Mission régionale d'autorité environnementale

**Avis de la mission régionale
d'autorité environnementale
Hauts-de-France
sur le projet de parc éolien de Beaumont Sud
de la société Wpd Energie 105
sur la commune de Le Thuel (02)
étude d'impact de juillet 2021**

n°MRAe 2022-6758

Carte d'implantation des parcs éoliens autour du projet (source : volet paysager page 37)

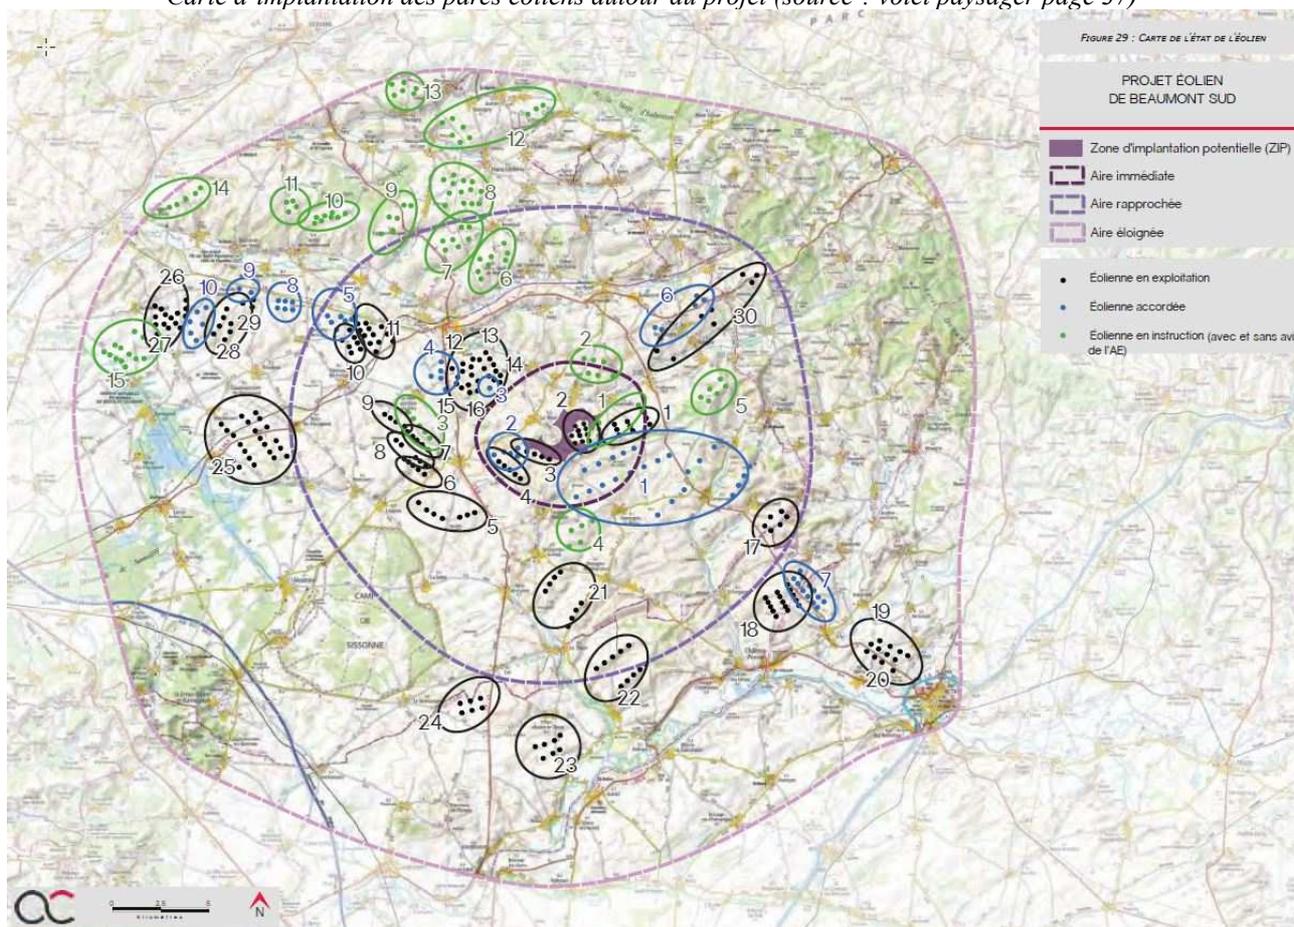
L'autorité environnementale relève que le projet s'insère entre les parcs construits de « Terre de Beaumont » (10 éoliennes de 145 mètres de hauteur, entouré noir « 2 » dans la carte ci-après), de « Sévigny-Waleppe Nord » (quatre éoliennes de 146 mètres de hauteur entouré noir « 3 ») à 100 mètres de la zone d'implantation du projet et les parcs accordés de « Sévigny-Waleppe » (cinq éoliennes de 150 mètres de hauteur, entouré bleu « 2 ») et de HSR (23 éoliennes de 183 mètres de hauteur, entouré bleu « 1 ») qui a fait l'objet d'un avis de l'autorité environnementale du 16 janvier 2017⁴.

Le projet est localisé dans un contexte éolien très marqué et la carte ci-dessous fait apparaître dans un rayon de 20 kilomètres autour du projet (cf. volet paysager pages 36 et 37/ pages 817 et 878 du fichier « Étude d'impact sur l'environnement) :

- 30 parcs pour un total de 218 éoliennes en fonctionnement ;
- 10 parcs pour un total de 73 éoliennes autorisées ;
- 15 parcs pour un total de 80 éoliennes en cours d'instruction.

Le projet contribue à densifier les parcs construits ou projetés situés à proximité dans un espace laissé libre entre le parc éolien construit de « Terre de Beaumont » à 100 mètres de la zone d'implantation du projet (ZIP), et le parc « Sévigny-Waleppe ». L'analyse des impacts du projet de deux éoliennes de Beaumont Sud, de par sa proximité immédiate des parcs précités, ne peut être conduite indépendamment de celles de ces parcs existants. Le nombre des éoliennes à prendre en compte devrait être redéfini. Par ailleurs, l'étude des impacts cumulés sur la biodiversité (Tome 4) évoque le projet de

L'autorité environnementale recommande de mener la démarche d'évaluation environnementale sur l'ensemble du projet d'extension du parc de Terres de Beaumont et d'intégrer les éoliennes des parcs voisins « Terre de Beaumont », « Sévigny-Waleppe » dans l'évaluation environnementale, notamment pour les mesures de réduction.

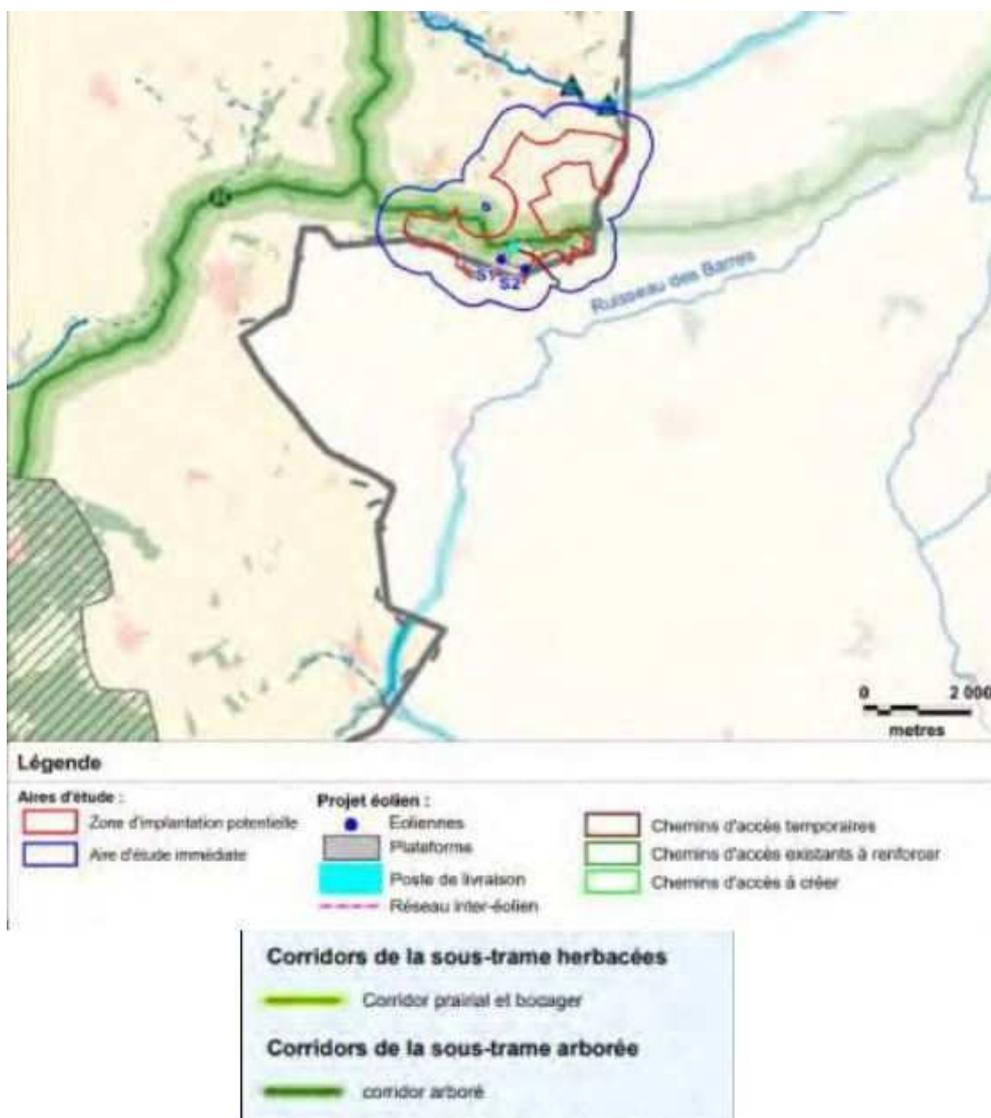
- la variante 1 comprend trois éoliennes, dont deux suivent l'orientation du parc « Sévigny-Waleppe » (S1 et S2) et la troisième (S3) s'aligne dans la continuité du parc « Terre de Beaumont » ;
- la variante 2 retenue comprend deux éoliennes (S1 et S2), après retrait de l'éolienne S3, qui était à moins de 200 mètres d'une lisière boisée et dans un secteur recensé comme un territoire de reproduction du Busard Saint-Martin.

Cependant, concernant la biodiversité, l'autorité environnementale relève que l'implantation du projet est prévue en limite d'une continuité écologique de la trame verte et bleue régionale (carte page 434 du tome 4/page 713 du fichier informatique de l'étude d'impact), à proximité de l'habitat d'intérêt communautaire qualifié d'enjeu très fort (carte page 409 de l'étude écologique, page 688

du fichier informatique de l'étude d'impact), d'une zone à enjeux forts pour les oiseaux en période de reproduction (carte page 410 de l'étude écologique) et d'axe de transit potentiel des chauves-souris (cartes pages 413, 414 de l'étude écologique).

Au regard de ces enjeux forts, avant de proposer des mesures de réduction pour la flore, les chauves-souris et les oiseaux (cf. point II-3 ci-après), des variantes sont à étudier pour éloigner les éoliennes de ces enjeux.

Au regard des enjeux forts identifiés dans la zone d'implantation, l'autorité environnementale recommande de compléter l'étude de variantes présentant moins de risques d'impacts sur la biodiversité et par celles de l'implantation du projet sur des sites présentant moins d'enjeux environnementaux.
